株式会社ミスミ

「無給油ブッシュ 高精度タイプ」仕様変更のご案内

無給油ブッシュ 高精度タイプ

＜外観変更詳細＞

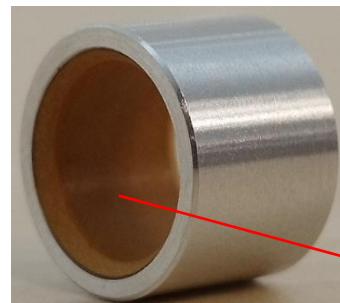
タイプ	変更内容	変更前	変更後
BFLB	母材材質	A2017	2000系アルミ合金
	摺動部色味	以下写真をご参照ください
